№: 07 – 14
 Дата: 23/04/2014
 Кому: **Всем покупателям**
 От: Emerson Climate Technologies Europe
 Тема: **Модернизация корпуса и нижней крышки компрессора ZH12K4E**

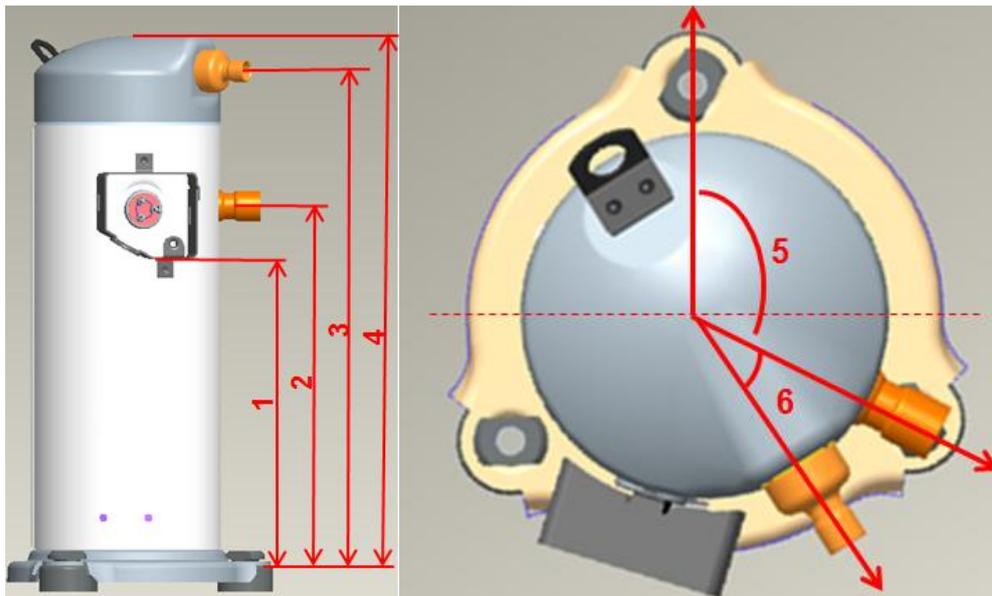
С целью улучшения и упрощения производственного процесса Emerson Climate Technologies объявляет о модернизации корпуса и нижней крышки компрессора ZH12K4E. Это приведёт к увеличению на 7 мм расстояний «от основания до клеммной коробки» и «от основания до всасывающего патрубка». Изменения начнутся в апреле 2014 с компрессора с серийным номером 14D206982C.

Высота (мм)				Угол (°)	
	1	2	3	4	5	6
Старый	217	256	362	388	119	31
Новый	224	263	362	388	118	31
Разница	7	7	0	0	-1	0
